LANDESRECHNUNGSHOF

BERICHT

betreffend die stichprobenweise Prüfung
von Bauvorhaben der "Brucker Wohnbau- und
Siedlungsvereinigung",
8600 Bruck a.d. Mur, Richard Wagner-Str. 5

PRINZIPIELLE
SKIZZE

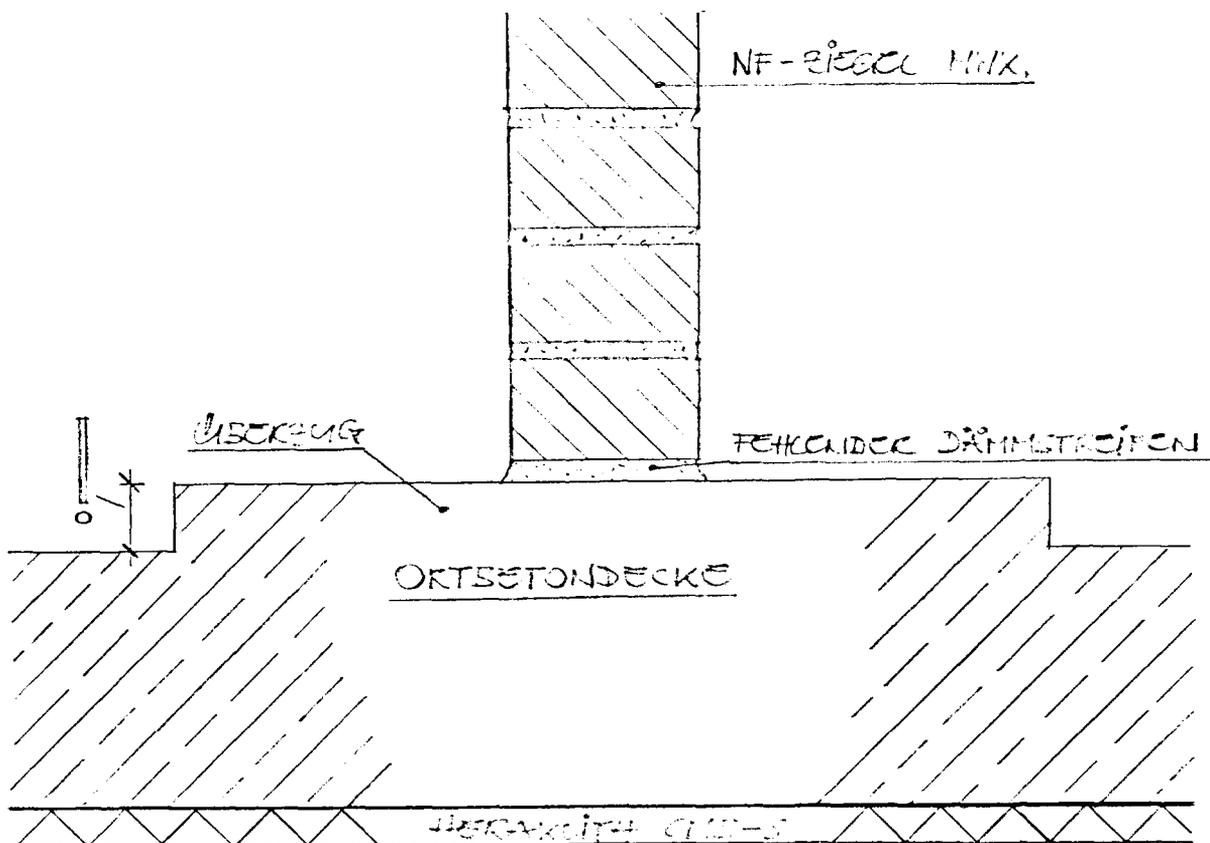
Im speziellen Fall - und daher auch die Kritik des Landesrechnungshofes - war die Verwendung von 12 cm NF-Ziegeln für die zudem ohne die erforderlichen

Dämmstreifen auf die Rohdecke gestellten Scheidewände sogar in mehrfacher Beziehung nachteilig.

Aufgrund des hohen Gewichts der NF-Ziegel mußten aus statischen Gründen, jeweils in der Länge der einzelnen Wände und parallel zu diesen, ca. 50 cm breite und ca. 5 cm hohe Überzüge in die Ortbetondecken eingeplant werden, d.h. die konstruktive Höhe der Rohdecken war für die Auflast durch die Scheidewände statisch nicht ausreichend und wurde daher in diesen Bereichen um 5 cm verstärkt. Dadurch ergaben sich Niveauunterschiede (Stufen) in der Rohdecke (siehe Skizze).

Da die auf der Rohdecke in einer Beschüttung verlegte Sanitär- bzw. Elektroinstallation auch zu den Scheidewänden geführt und somit auch auf den Stufen verlegt wurde, ergab sich als Ausgangspunkt der Höhe der erforderlichen Fußbodenkonstruktionen das Stufenoberkantenniveau.

Dies bedeutete wiederum, daß die Differenzhöhe zwischen Oberkante Rohdecke und Oberkante Überzug (Stufe) über die gesamten Deckenflächen sämtlicher Geschoße - abzüglich der "Überzugsflächen" - aufgefüllt werden mußte.

Diese Auffüllung ist funktionslos, mit Kosten verbunden, jedoch unter den gegebenen Umständen nötig und bringt als nachteilige Begleiterscheinung eine zusätzliche Auflast von ca. 60 kg/m^2 auf die Geschoßdecken; als Folge dessen war wiederum eine stärkere Deckenbewehrung nötig. Zudem erhöhte sich das Volumen des umbauten Raumes - ohne Auswirkung auf die lichte Raumhöhe - um das Produkt von - Summe der Geschoßflächen x Anzahl der Geschoße x Differenzhöhe von Oberkante Überzug und Oberkante Rohdecke.

Zusammenfassend kann somit festgestellt werden, daß die Entscheidung des Planers für die Scheidewände NF-Ziegeln statt Zwischenwandziegel zu verwenden, im konkreten Fall nachstehend angeführte Konsequenzen mit sich brachte:

- höheres Gewicht
- Notwendigkeit von Überzügen
- zusätzliche Beschüttung
- höhere Deckenauflast
- stärkere Bewehrung der Decken
- größerer umbauter Raum

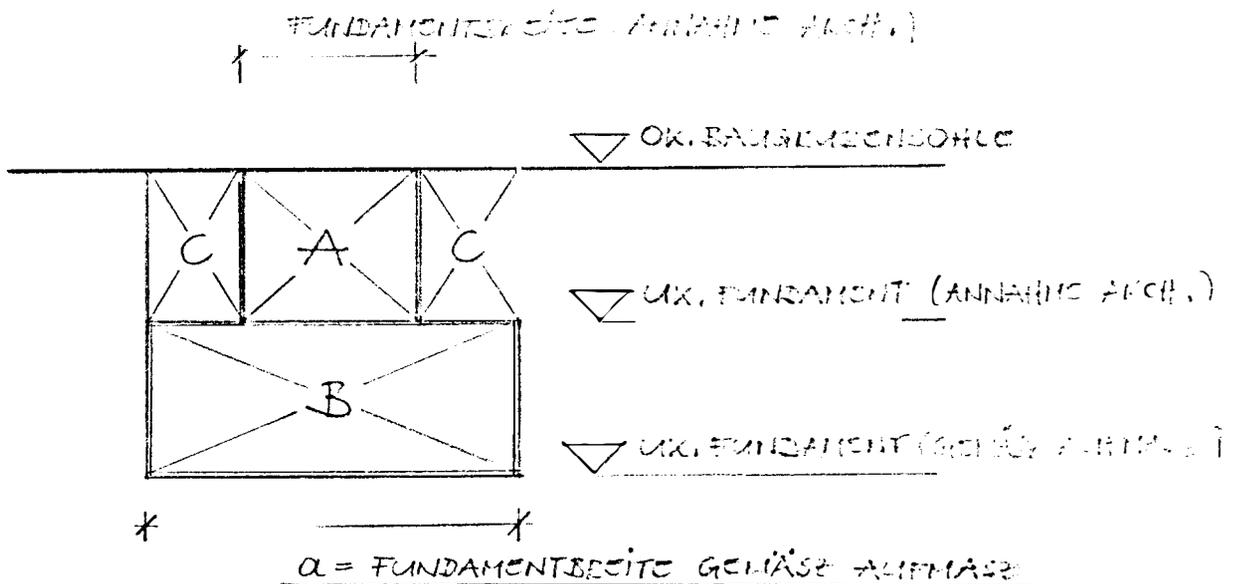
Die Ausschreibungsmassenberechnung für diese Position erfolgte gewissenhaft und nach den vom Architekten zum Ausschreibungszeitpunkt verfaßten Fundamentplänen.

Trotz vor Baubeginn vorgenommener Baugrunduntersuchungen stellte sich im Zuge der Fundamentaushubarbeiten heraus, daß teilweise tiefere und breitere Fundierungen erforderlich

waren; für die hierfür angefallenen Mehrleistungen wurden Aufmaßskizzen erstellt.
